# 島根原子力発電所第 2 号機 工事計画認可申請（補正）に係る論点整理について

2023年3月  
中国電力株式会社

## ■ 説明内容

- 工事計画認可申請（補正）に係る論点について、第1018回審査会合（2021年12月7日）にて示した主な説明事項を含め、審査の中で論点として整理された項目について説明する。本日説明する主な説明事項は以下のとおり。

図1 防波壁に設置する漂流物対策工

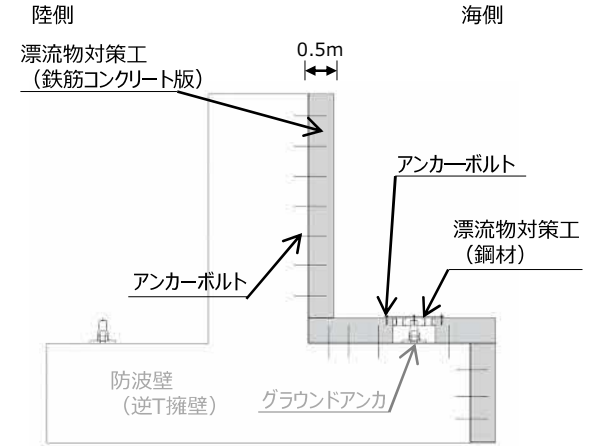
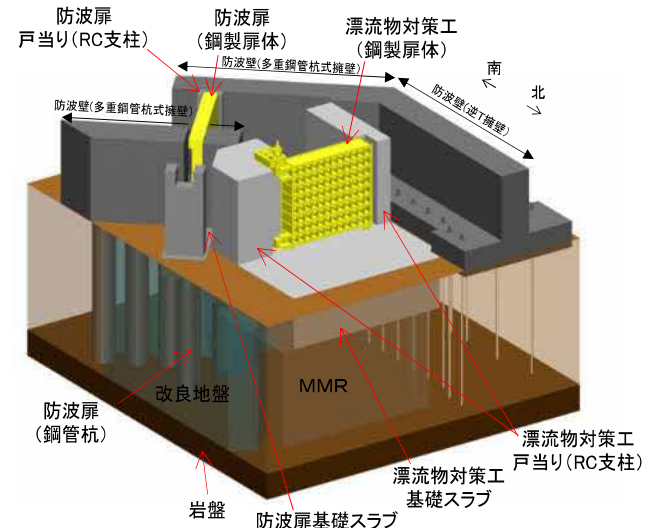
- 漂流物衝突荷重の評価について、検討フローの中で先行事例と何が異なるのか、どこに新規性があるのかを整理し、その項目を重点化して今後説明すること。また、塑性状態まで許容する漂流物対策工の設計方法は先行実績がないため、新たな論点として漂流物衝突荷重の評価と併せて今後説明すること。

- 漂流物衝突荷重については、第1067,1096回審査会合にて説明済。
- 防波壁に設置する漂流物対策工は、要求機能として、漂流物衝突荷重を分散して防波壁に伝達し、防波壁の局所的な損傷を防止する、又はグラウンドアンカに漂流物が直接衝突しないよう、防波壁の一部として漂流物対策工（鉄筋コンクリート版）及び漂流物対策工（鋼材）を設置する。また、設置変更許可審査においては、性能目標として鉄筋コンクリート版がせん断破壊しないこと及び鋼材が破断しないこととしていたが、詳細設計段階においては、許容限界はおおむね弾性状態にとどめるよう方針を変更した。耐震評価及び強度評価を実施した結果、各部材に発生する応力が短期許容応力度以下であることを確認した。（P.5～11）
- 防波壁通路防波扉に設置する漂流物対策工は、要求機能として、防波扉（荷揚場南、3号機東側）に漁船等の漂流物が直接衝突しないよう、防波扉の前面に、防波扉の一部として漂流物対策工を設置する。耐震評価及び強度評価を実施した結果、各部材に発生する応力が短期許容応力度以下であることを確認した。（P.12～15）

図2 係船柱杭基礎構造概要

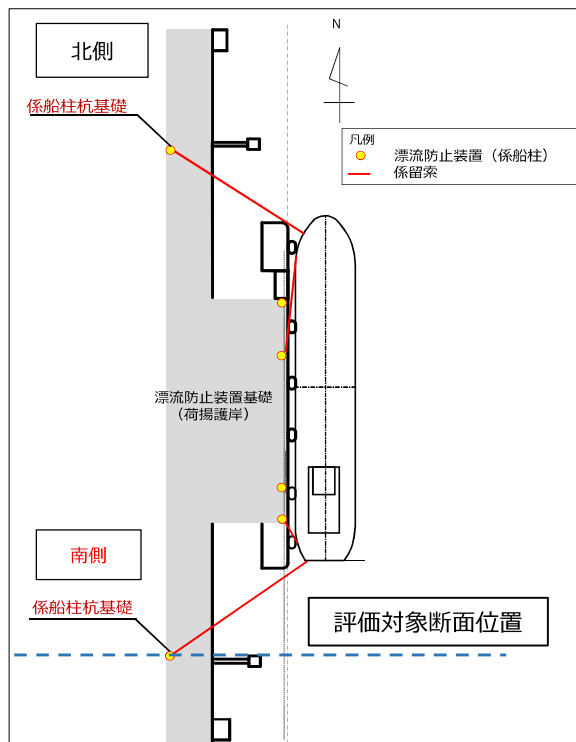
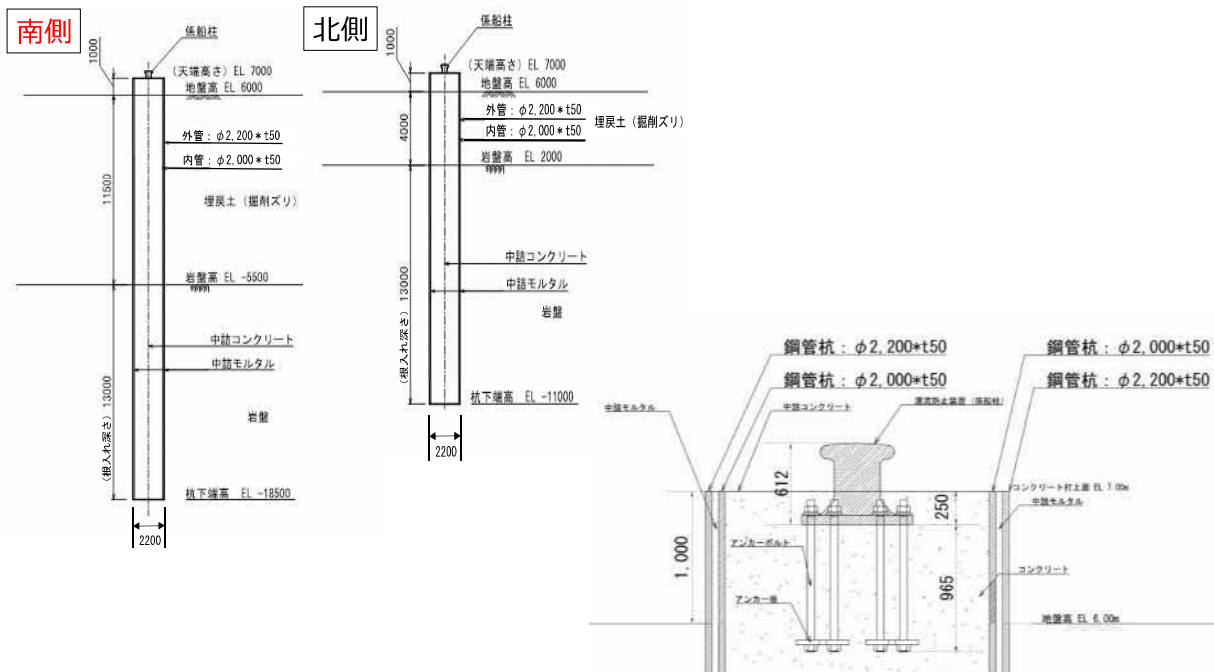
No.	詳細設計申送り事項	分類	回答	回答頁
1	<p>（まとめ資料での当社の記載）                      燃料等輸送船の位置及び係留索の水平角を固定できる位置に係船柱を追設する。海域活断層から想定される地震による津波の来襲に伴い、荷揚場に係留された燃料等輸送船を漂流させないために追設する係船柱の詳細設計の結果を説明する。</p>	B	<p>係船柱杭基礎については、地盤物性のばらつきを考慮したうえで、施設の評価を実施した結果、許容限界以下であることを確認した。</p>	P.19

➤ 耐震評価対象断面として、荷揚護岸南北に追設する多重鋼管杭基礎のうち、岩盤上面の標高が低く、土圧が大きくなると考えられる南側の多重鋼管杭設置位置断面を選定し、2次元有限要素法により表1の荷重を考慮した解析を行った結果、施設・地盤に生じる応力が許容限界以下となり、施設・地盤の構造健全性は十分に保持されることを確認した。

図2 ケーソン中詰材改良範囲

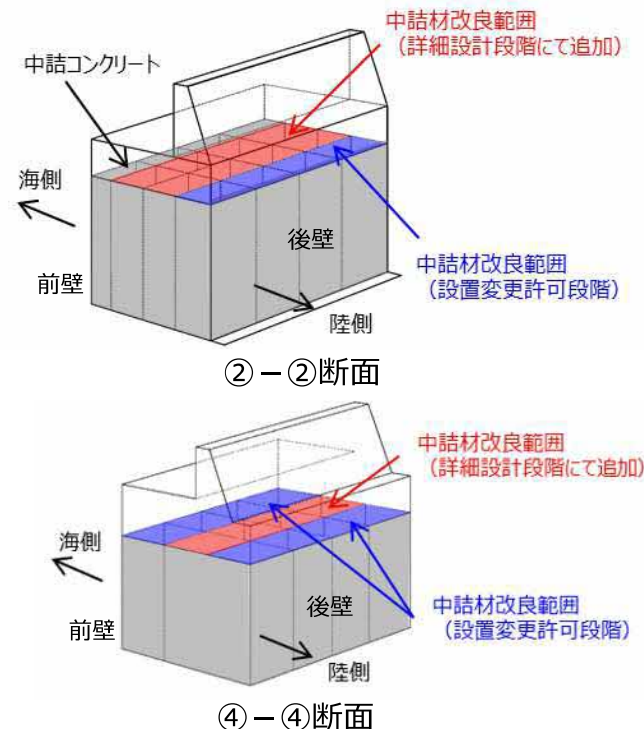
No.	詳細設計申送り事項	分類	回答	回答頁
1	防波壁（波返重力擁壁）のうちケーソン隔壁内にて実施する中詰材の改良について、その仕様及び範囲を説明するとともに、試験等により設定した中詰材改良体の解析用物性値を説明すること。	B	ケーソン隔壁内のすべての中詰材について、高圧噴射攪拌工法により改良することとした。また、室内試験及び原位置試験（P S 検層）における試験結果を踏まえ、解析用物性値を設定した。	P.24,25

- ケーソン内に充填された中詰材（銅水砕スラグ及び砂）については、全区画を改良する。
- ケーソン区画内の中詰材をすべて改良できる工法として高圧噴射攪拌工法（改良幅 5 m）を採用し、チェックボーリングにより中詰材が確実に改良されていることを確認している。（図 3，図 4）。
- 中詰材改良体は、ケーソンの評価のために 3 次元構造解析においてモデル化することから、密度及び S 波速度を用いて解析用物性値を設定する。図 5 に原位置試験位置図を、表 1 に室内試験及び原位置試験項目を示す。

図1 防波壁（波返重力擁壁）のケーソンの構造概要図

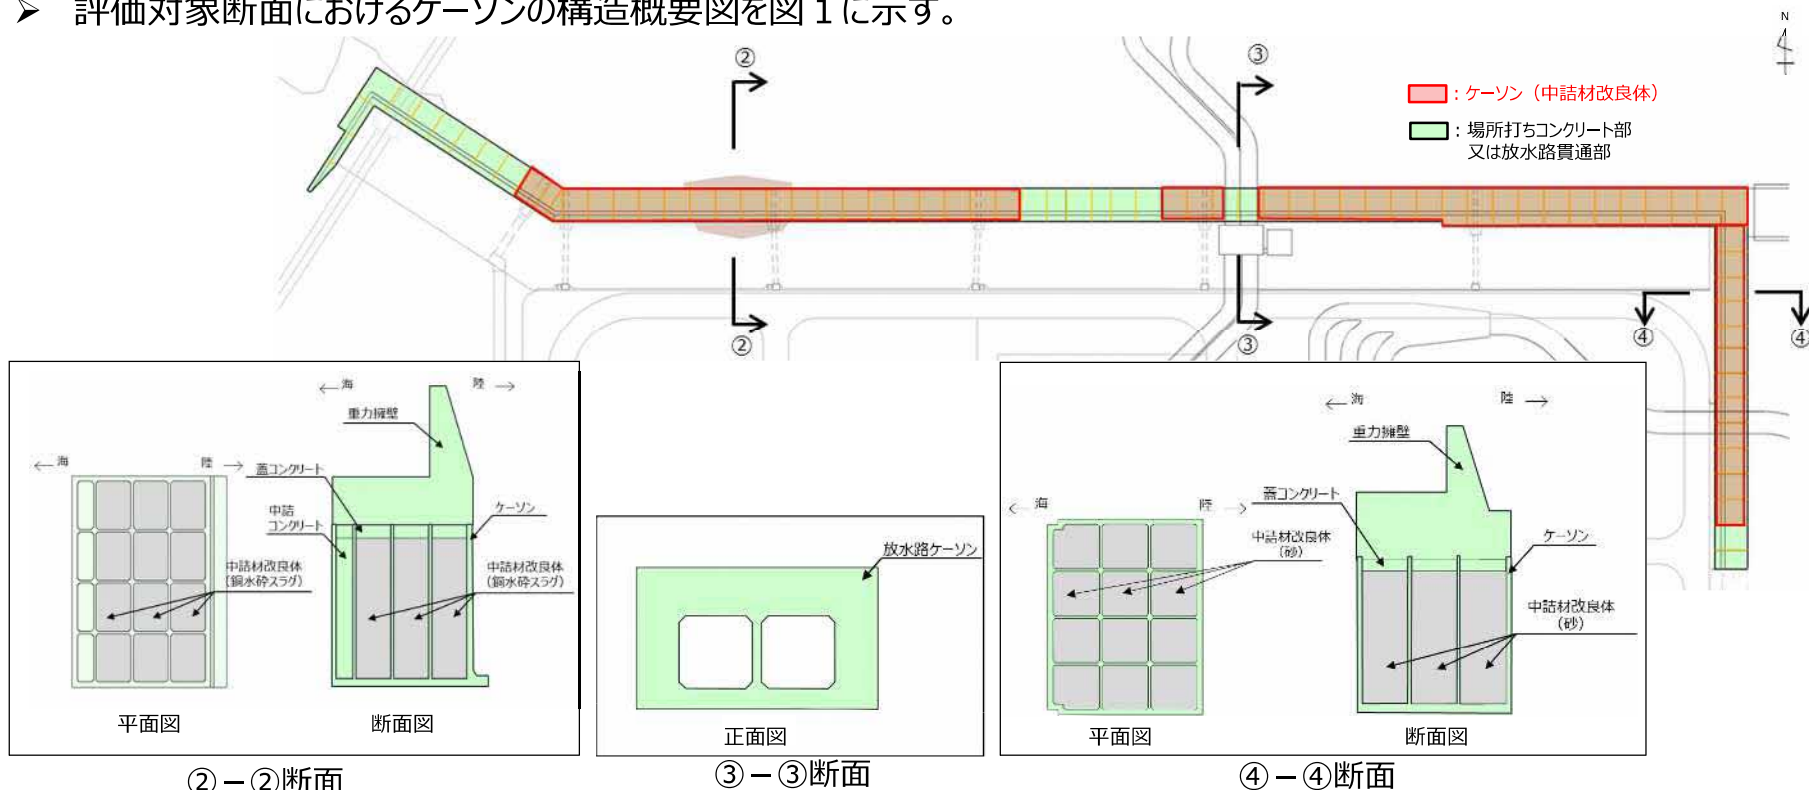
No.	詳細設計申送り事項	分類	回答	回答頁
1	波返重力擁壁のケーソンの構造成立性評価において、物性値のばらつきケースを踏まえ、3次元FEM解析結果から、ケーソンがおおむね弾性状態にとどまり、かつ止水性能を確保でき、防波壁としての構造が成立することを説明すること。	B	防波壁（波返重力擁壁）のうちケーソンは、複数の隔壁を有しており、その影響を考慮する必要があることから、3次元構造解析により耐震評価を行った結果、要求性能を満足することを確認した。	P.29~33

- ②-②断面及び④-④断面のケーソンについて，各照査項目において照査値が最大となる部材及び照査値を表4及び表5に，照査値が最大となる部材における断面力カウンター図を図7及び図8に示す。
- いずれの照査項目についても，許容限界を満足することを確認した。

図2 モデル化方法の概念図

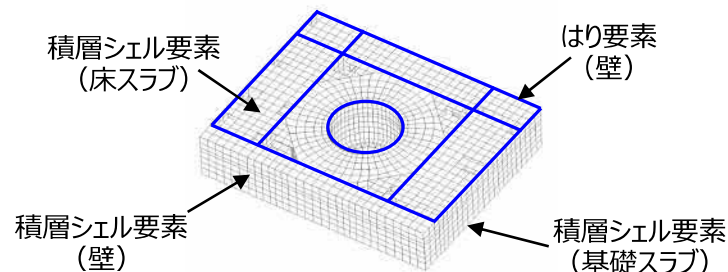
- 設置変更許可時は、建設時の工事計画認可申請書と同様、上部構造物のうち剛性の高い壁をはり要素でモデル化した応力解析モデル（以下「設置許可モデル」という。）を採用する予定であった。
- 今回の工事計画認可申請では、詳細設計に伴い上部構造物の立体的な形状による基礎スラブへの拘束効果を考慮することとし、先行サイトの審査実績を踏まえ、一部の壁及び床スラブを積層シェル要素でモデル化した応力解析モデル（以下「今回工認モデル」という。）を採用することとした。
- 本資料は、原子炉建物基礎スラブの応力解析モデルの変更内容を示すものである。また、基礎スラブの応力解析において積層シェル要素でモデル化した壁に発生する応力を考慮した耐震壁の健全性確認結果を示す。

➤ 今回工認では、一部の壁及び床スラブを積層シェル要素でモデル化した応力解析モデルを採用している。

図 3 管理事務所 4 号館の減築前後の倒壊及び転倒による影響範囲

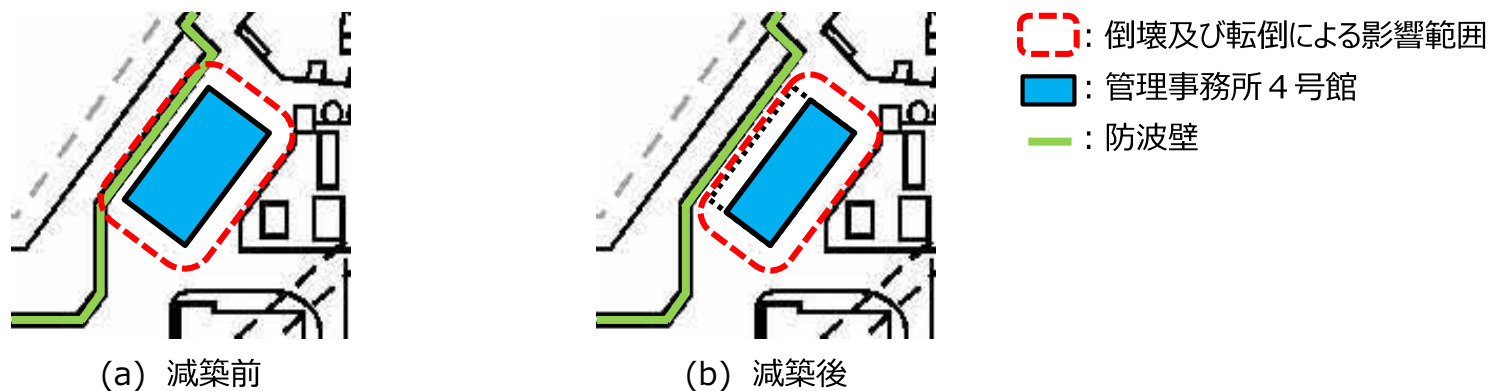
- 管理事務所4号館の防波壁側の1スパン（約7m）を減築することにより、その影響範囲に防波壁が含まれないよう対策を行うことを説明する。

- 倒壊及び転倒に対しては，管理事務所 4 号館の倒壊及び転倒を想定しても防波壁に衝突しない程度に十分な離隔距離を有することを確認した。
- 滑動に対しては，管理事務所 4 号館が滑動した場合には防波壁との十分な離隔距離を確保できないおそれがあることから，土石流による衝突荷重により建物基礎（独立基礎）底面に滑動が生じないことを確認した。
- 以上のことから，倒壊，転倒及び滑動による防波壁への影響がないことを確認した。

図1 ドライウェル水位計の配置図

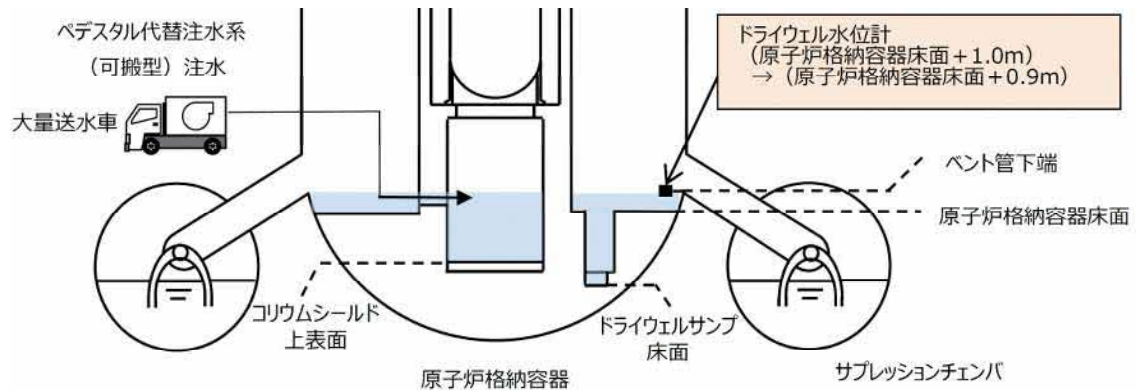
- 原子炉格納容器床面及びベント管の施工誤差を踏まえ、ドライウェル水位計（原子炉格納容器床面 + 1.0m）の設置高さを原子炉格納容器床面 + 0.9mに変更する。
- 当該水位計は、原子炉格納容器への外部注水の持ち込みを抑制するため、ペDESTAL代替注水系（可搬型）による注水停止の判断を目的にベント管下端高さへの設置を計画していたが、ベント管等の構造物には施工誤差があるため、ベント管下端高さは必ずしも原子炉格納容器床面 + 1.0mではない。（ベント管8本の下端高さを測定した結果、最も低い箇所で原子炉格納容器床面 + 約0.93m）
- 原子炉格納容器床面 + 1.0mより低いベント管下端からサブプレッションチェンバへ水が流れ込むと検出点まで水位が上昇せず検知ができないため、有効性評価に影響ないことを確認し、確実に検知できる設置高さに変更する。
- 具体的に変更する設置高さは、ベント管下端の最も低い高さ（原子炉格納容器床面 + 約0.93m）より下で、かつ、計器誤差（±10mm）等を考慮して原子炉格納容器床面 + 0.9mとする。

変更前	変更後
名称	ドライウェル水位	変更なし
個数	3	変更なし
計測範囲	+1.0m* -1.0m* -3.0m*	+0.9m* 変更なし 変更なし

図1 放射性物質吸着材による海洋への放射性物質の拡散抑制 設置位置図

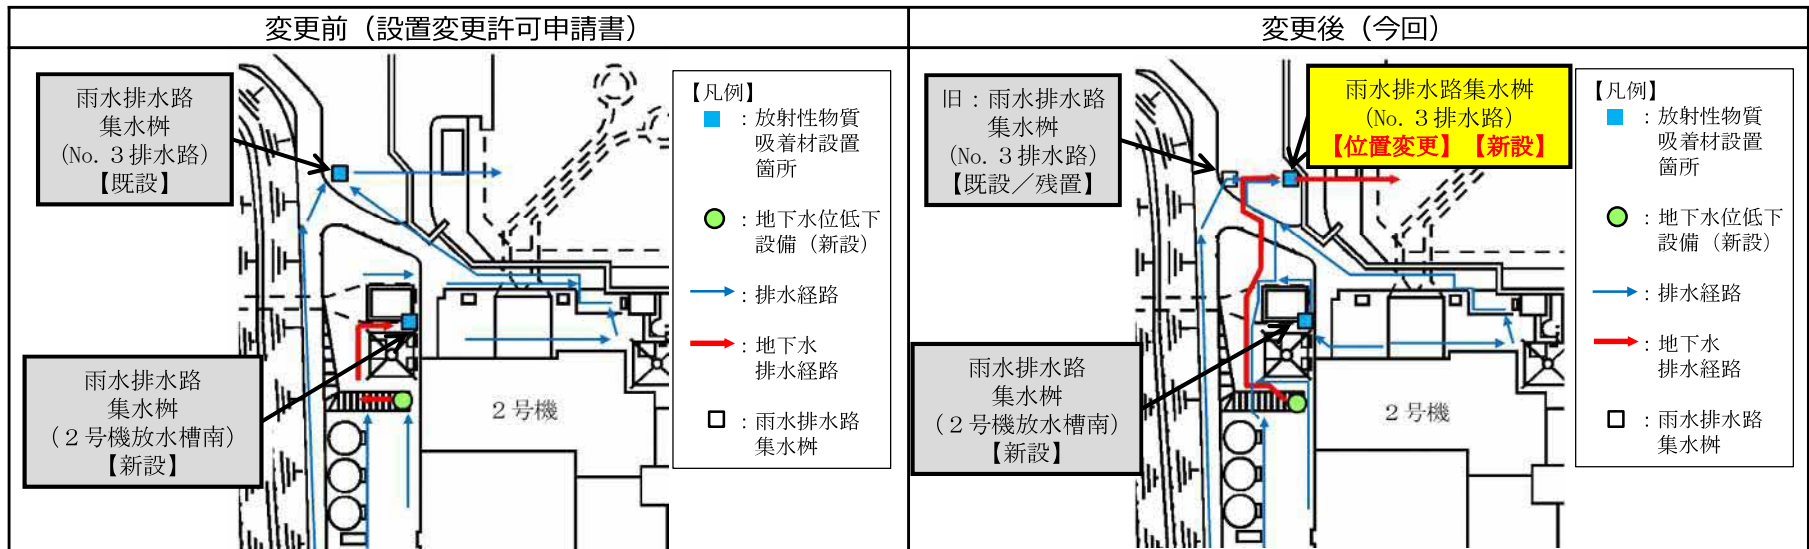
- 地下水位低下設備は、汲み上げた地下水を敷地内の地下水排水経路（側溝等）を通じて海に排水するが、地震により敷地内の地下水排水経路（側溝等）が損傷し、地下水が地表面に溢れ出した場合においても耐震性を有する集水枳に流下することで海への排水経路を確保する設計としている。
- 地下水位低下設備で汲み上げた地下水を確実に海に排水するために、図1の変更後（今回）に示すとおり「旧：雨水排水路集水枳（No. 3排水路）」の下流側に耐震性を有する「雨水排水路集水枳（No. 3排水路）」を新設することから、放射性物質吸着材の設置箇所を新設する「雨水排水路集水枳（No. 3排水路）」に位置を変更する\*1。
- 放射性吸着材の設置箇所の変更により、重大事故等対応の作業成立性に影響がないかを確認する。

- 雨水排水路集水枳（No. 3排水路）の設置位置の変更による放射性物質吸着材の設置作業時間に影響がないことを確認した\*2。
  - \*1：放射性物質吸着材（雨水排水路集水枳（No. 3排水路））の設置位置は変更になるが、設置箇所の名称「雨水排水路集水枳（No. 3排水路）」は現状のままとする。
  - \*2：設置位置の変更による移動距離の増加は約40mであり、車両での移動であること、また、放射性物質吸着材の重量増加はないことから、実績時間に対して余裕をもって設定している設置作業時間内で実施可能。

図1 除じん系ポンプ及び配管の移設に伴う変更概要図

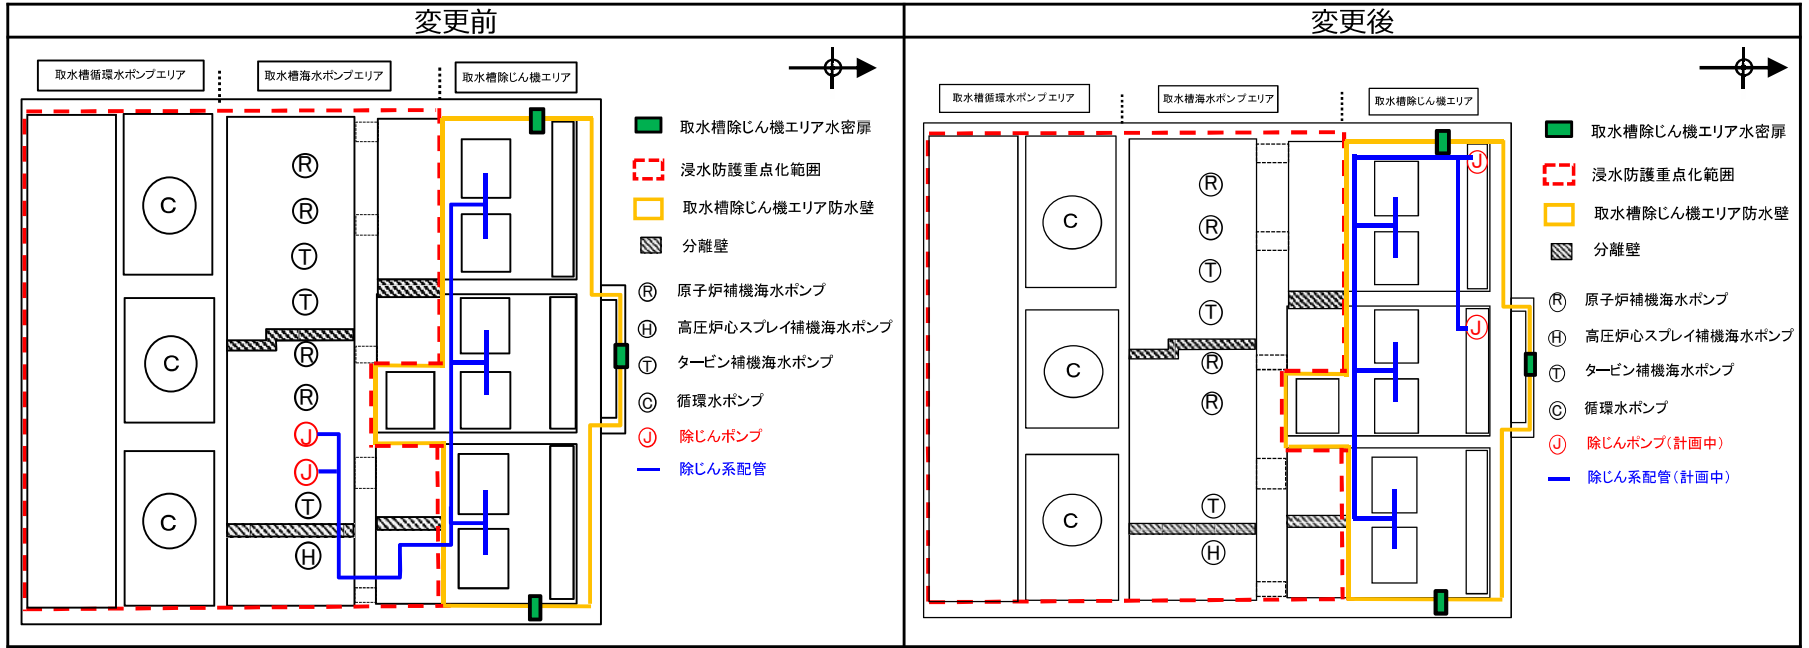
- 耐津波設計において、浸水防護重点化範囲\*<sup>1</sup>内に設置する海域と接続する低耐震クラスの機器については、浸水防止設備（Sクラス）として地震力に対してバウンダリ機能を保持し、津波を流入させない設計としている。
- 津波流入防止の観点から、浸水防護重点化範囲内に海域と接続する機器を設置しない方が耐津波設計上の安全性が向上する。
- 除じん系ポンプ及び配管\*<sup>2</sup>は、浸水防護重点化範囲である取水槽海水ポンプエリアに設置しており、浸水防止設備として津波を流入させない設計としていたが、設計進捗により浸水防護重点範囲外である取水槽除じん機エリアへ移設することとした（次頁参照）ため、移設に伴う影響を評価する。

- 除じん系ポンプ及び配管は、浸水防護重点化範囲外へ移設され、浸水防止設備の対象外となることから、津波設計へ与える影響はないことを確認した。なお、移設に伴い発生する開口部（ポンプ取水部及び配管貫通部）については、周囲の断面性能と同様になるようにコンクリートで閉塞する。
